Comité de Operación Económica del
Sistema Interconectado Nacional

COES/D-1089-2019

Asunto: **OPINIÓN DEL COES A LOS COMENTARIOS Y/O SUGERENCIAS DE LOS AGENTES A LA PUBLICACIÓN DE OSINERGMIN DEL PROYECTO DE PROCEDIMIENTO TÉCNICO N° 22 "RESERVA ROTANTE PARA REGULACIÓN SECUNDARIA DE FRECUENCIA"**

INFORME COES/D/DO/SEV-INF-117 2019 OPINIÓN DEL COES	SUBDIRECCIÓN DE EVALUACION 17.10.2019
---	---	---

"2.1 COSTO DE OPORTUNIDAD:

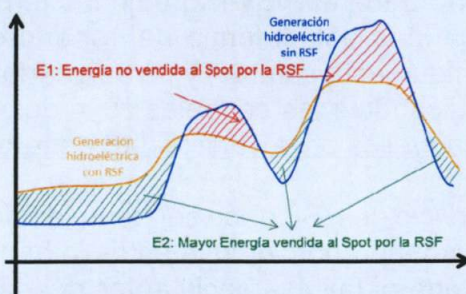
Para el cálculo del costo de oportunidad de las centrales hidráulicas se considerará los periodos en los cuales la generación de la URS con RSF es mayor al despacho de la URS sin RSF.

Sustento del Agente

Uno de los inconvenientes del esquema de remuneración mediante Costo de Oportunidad es el que ha identificado la empresa ENGIE. En este sentido sugerimos eliminar el concepto de Costo de Oportunidad según lo sustentado por COES en la respuesta a la Observación N° 8 del Informe Técnico N° 353-2019-GRT.

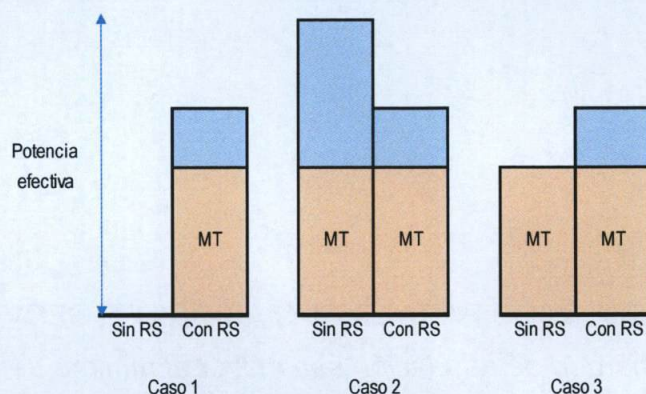
2. Unidades “forzadas” que fueron programadas por debajo de lo que habrían sido para permitir que dispongan de reserva para regulación secundaria. En estos casos, además de los términos anteriores existirá otro término de remuneración que será distinto de cero: el Costo de Oportunidad. Este término contempla los beneficios que la unidad habría obtenido de no haber provisto el servicio y, por tanto, haber salido programada en un punto superior. El objetivo de incluir este término es evitar que los agentes lo interioricen dentro del precio de su reserva, de modo que así los diferentes precios de reserva sean más fácilmente comparables y sea más sencillo establecer un precio máximo de la reserva del sistema y realizar un análisis de los resultados obtenidos.

En este sentido, con la finalidad de que no existan dudas de que la unidad no presentaría pérdidas por su operación, se va a precisar que se compensará a los generadores que por dar el servicio de reserva, puedan incurrir en costos por consumo de combustibles de arranque – parada, de baja eficiencia en las rampas de carga-descarga y operación sin establecer el costo marginal, definidos en el Procedimiento Técnico “Reconocimiento de costos eficientes de operación de las centrales termoeléctricas del COES.

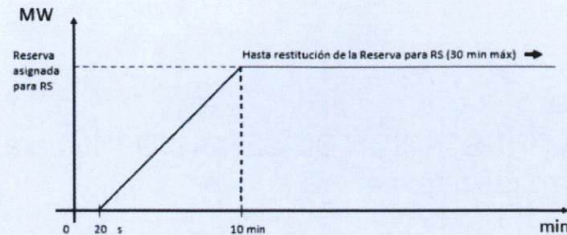
Se sugiere eliminar el numeral 6.3.2:

1. el AGC realiza el cálculo del ACE del SEIN en cada ciclo (4 segundos) pudiendo modificar la magnitud a regular antes de los 20 segundos indicados
2. El numeral 7.1.3 d establece la velocidad mínima que debe sostener la URS, lo cual en muchos casos no cumpliría con la rampa propuesta.

No estamos de acuerdo en eliminar este numeral, pues define la característica mínima de respuesta exigida para el conjunto de URS que son controladas por el AGC. Asimismo, esta característica y las variaciones de carga representativas del SEIN, definen el número mínimo de unidades de generación o URS que deben estar bajo control del AGC, así como también la característica mínima de toma de carga y descarga de generación que deberán tener las unidades de generación para brindar el servicio de RSF.
